14.11.2024

LIITE 13

KESKUSSEURAKUNTATALO

EHDOTUSVAIHEESTA SAADUT LAUSUNNOT JA MUISTUTUKSET VASTINEINEEN

Ehdotusaineistoon sisältynyt kaavakartta, josta lausunnot ja muistutus on annettu:

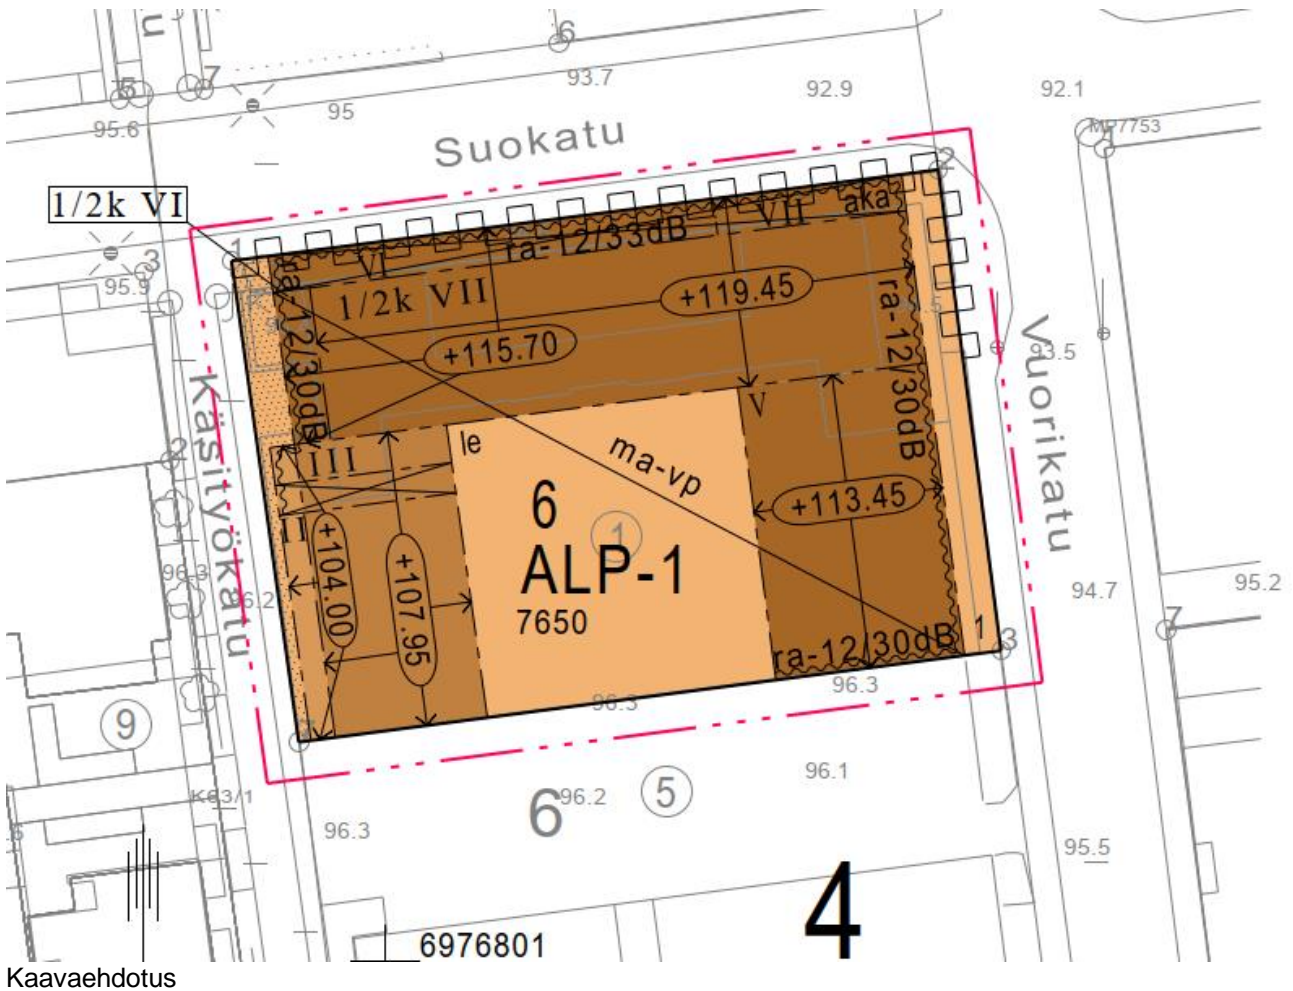
- Nykyisessä kiinteistössä sijaitsee Kuopion Sähköverkko Oy:n kiinteistömuuntamo. Muuntamo on alueen sähkönjakelun kannalta oleellinen, joten muuntamolle täytyy osoittaa paikka myös jatkossa joko kiinteistömuuntamona tai puistomuuntamona ko. kiinteistöltä.
- Liitteenä ajantasainen kiinteistömuuntamo-ohje, jossa ohjeistetaan uusien kiinteistömuuntamoiden sijoittamisesta.

Kappaleessa 6.1.4 esitellään muun muassa kaavamuutoksen vaikutuksia kaupunkikuvaan ja kulttuurihistoriaan. Alueellinen vastuumuseo katsoo, että vaikutusarvioinnissa tulisi selkeästi kuvata, että kaavamuutoksella on kulttuuriympäristöarvoja heikentävä vaikutus. Kulttuuriympäristöarvot ovat osa kaupunkikuvaa. Toisin sanoen kappaleessa kulttuuriympäristöarvoja heikentävä vaikutus luetaan kuitenkin kaupunkikuvaa edistäväksi kehitykseksi.

Pohjois-Savon alueellinen vastuumuseo ei puolla nähtyä asemakaavan muutosehdotusta.

Asemakaavan muutosehdotuksessa muuntamon tarve on huomioitu yleisellä määräyksellä: *”Tontille tulee varata vähintään 16 m² tila sähkömuuntamolle. Muuntamotila tulee integroida osaksi rakennusta ja siitä tulee olla suora yhteys kadulle”.*

Kaavaselostusta on päivitetty kulttuuriympäristöarvoihin kohdistuvan vaikutusten arvioinnin osalta.

Kestävän kehityksen näkökulmasta rakennuksen purkaminen ei yksiselitteisesti ole säilyttämistä huonompi vaihtoehto. Tutkimuksiin perustuen uudisrakentaminen voi pitkällä aikavälillä olla ilmaston kannalta parempi vaihtoehto kuin vanhan rakennuksen säilyttäminen. Uudisrakennukset voidaan suunnitella energiatehokkaiksi ja rakentaa vähähiilisistä, kierrätettävistä materiaaleista, mikä vähentää niiden elinkaaren aikaisia päästöjä. Lisäksi nykyaikainen materiaalkiertotalous mahdollistaa purkujätteen tehokkaan hyödyntämisen. Kyseessä oleva kohde vertautuu korjaustarpeeltaan uudisrakentamiseen verrattavaa rakentamista. Kun otetaan huomioon rakennuksen kokonaiselinkaari korjausten jälkeen, voivat ilmastovaiikutukset olla merkittävämpiä kuin uudisrakentamisen vaihtoehdossa.

Rakennuksen peruskorjaus vaatisi merkittävilta osin rakenneosien purkua, jolloin käytännössä vain perustukset, kantava runko ja osa kellarikerroksen rakenteista olisi mahdollista säilyttää. Lisäksi julkisivun ja kellarin rakenteet jouduttaisiin uusimaan siten, että rakennuksen ulkopinnat siirtyisivät ulospäin, jolloin Käsityökadun puoleisella matalalla rakennuksen osalla peruskorjattu rakennus ulottuisi tontin rajan ulkopuolelle katualueelle. Samalla rakennukseen jäisi todennäköisesti sisäilmariskejä, joita ei kohtuullisella työllä saataisi poistettua rakenteista. Asuinrakennukseksi muutettaessa julkisivujen ilme myös muuttuisi oleellisesti, millä olisi myös merkittäviä kulttuuriympäristöä heikentäviä vaikutuksia. Edellä mainituista syihin perustuen uudisrakennuksen on arvioitu olevan rakennusteknisesti, toiminnallisesti, käytettävyyden ja kustannusten kannalta vaihtoehtoista riskittömin, taloudellisin ja tiloiltaan toimivin. Säilyttävää vaihtoehtoa ei ole tutkittu erillisenä kaavavaihtoehtona, koska voimassa oleva kaava mahdollistaa säilyttämisen ja vertailu on mahdollista tehdä suhteessa olemassa olevaan tilanteeseen.

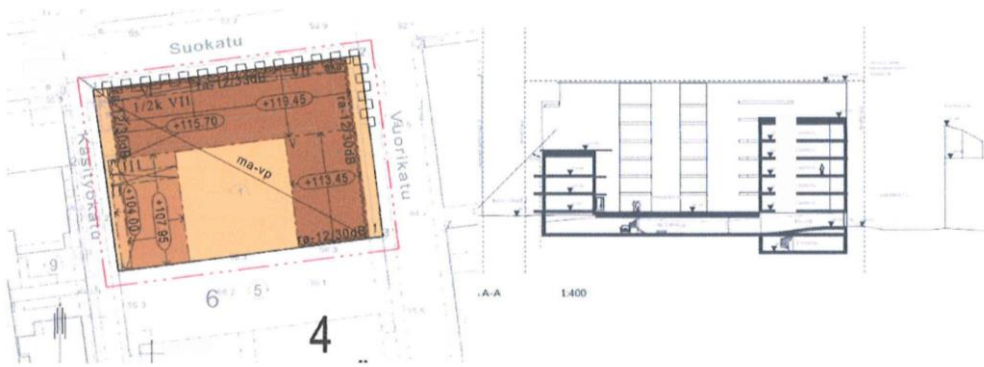
- 1) Havainnekuva-aineiston julkisivu- ja leikkauspiirustuksissa on esitetty uudisrakennuksen räystäskorkeus +119.040, mutta se ei ole samalla korkeudella suhteessa keskusseurakuntataloon nähden eri piirustuksissa. Tästä asiasta on

lausunnossa huomautettu kaavoittajaa jo valmisteluvaiheessa, missä havainnekuvamateriaalinkorkomerkinnot olivat niin ikään hyvin puutteelliset ja riittämättömät.

Vanhan keskusseurakuntatalon räystäskorkeus on ilmoitettu **Suokatu 23 ja Käsityökatu 41 - asemakaavan havainneaineistossa** olevan +119.100.

Kun taas **Keskusseurakuntatalon asemakaavan havainne-materiaalissa** vanhan keskusseurakuntatalon rakennuksen koroksi on ilmoitettu +119.280 ja asemakaavakartassa tulevan uuden rakennuksen enimmäiskoroksi on määritelty **+119.450**.

Kaavakartassa uudisrakennuksen ylin räystäskorkeus on esitetty havainnekuviin esitettyä korkeammalle tasolle **+119.450**, eikä sitä ole alleviivattu, mikä tarkoittaa, että korkeus ei ole ehdoton. Tämä johtaa käytännössä siihen, että mikäli jatkossa rakennussuunnitteluvaiheessa tai rakennusvaiheessa ilmenee pakottava tarve nostaa rakennuksen korkeus, ei sillä ole mitään estettä. Tämä täysin mahdollinen skenaario voidaan välttää siten, että nyt kaavaehdotusvaiheessa rakennuksen liittyminen oleviin katukorkoihin tutkitaan ja esitetään tarkemmin, jolloin voidaan myös räystäskorot esittää vakuuttavasti suhteessa ympäristön oleviin rakennuksiin ja vanhan keskusseurakuntatalon räystäskorkoon. Aiemmissa tiedotustilaisuuksissa on luvattu, ettei uudisrakennuksen räystäskorkeus ylitä purettavaksi esitetyn keskusseurakuntatalon räystäskorkeutta.

Asemakaavan muutoksen yleisötilaisuuksissa on todettu, että havainneaineiston mukainen suunniteltu rakennus olisi hieman matalampi kuin nykyinen Keskusseudakuntatalo. Asemakaavan muutosehdotuksessa osoitettu rakennuksen julkisivun ja vesikaton leikkauskohdan ylin sallittu korkeusasema (ns. räystäskorko) +119,45 on sitova eikä sitä siten saa ylittää, alleviivattuna luku olisi toteutettava täsmälleen eli sitä ei saisi myöskään alittaa. Kaavaehdotuksessa osoitettu räystäskorko on 17 cm korkeampi kuin Keskusseudakuntatalon toteutunut räystäskorko +119,28, joten asemakaava ei mahdollista merkittävästi nykyistä korkeampaa rakennusta. Kaavaehdotuksessa osoitettu ylin sallittu räystäskorko on asemakaavoituksen yleisen käytännön mukaisesti hieman havainneaineistossa esitettyä korkeampi, jotta rakennuksen varsinaisessa suunnittelussa ja toteutuksessa olisi mahdollisuus sovittaa rakennuksen korkoja tontin ympäristöön mahdollisten vielä tiedossa olemattomien asioiden ilmentyessä ja pienten muutosten mahdollistamiseksi.

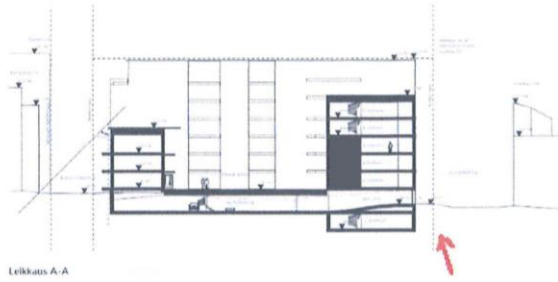
- 2) Pohjapiirroksissa ei ole esitetty uudisrakennuksen liittymistä oleviin nykyisiin katukorkoihin. Esim, ajoyhteys uudisrakennuksen pysäköintikellariin ei vaikuta uskottavalta leikkauspiirustuksessa A-A, sillä jalkakäytävä on piirustuksessa huomattavan ja epärealistisen kalteva. Epätarkkuus voi johtaa rakennuslupa- tai rakennusvaiheessa tilanteeseen, missä rakennuksen korkeusasemia on pakottavasta syystä nostettava. Mikä tällaisessa tilanteessa on silloin asemakaavan havainnekuva-aineiston tehtävä, ellei osalliset pysty saamaan siitä luotettavaa käsitystä?

Yllä olevassa kuvassa katu ja jalkakäytävä nousevat, kun maanpinta rakennuksen vieressä näyttää pysyvän alhaalla. Pohjapiirroksessa tätä korkoeroa ei ole esitetty lainkaan. Onko asia on jäänyt tutkimatta?

Vuorikadun katualueen korot on tutkittu riittävällä tarkkuudella asemakaavavaiheessa varmistuen, että mm. ajo-, jalankulku- ja pyöräily-yhteydet sekä rakennuksen korkoasema on mahdollista saada ratkaistua tarkemmassa suunnittelussa.
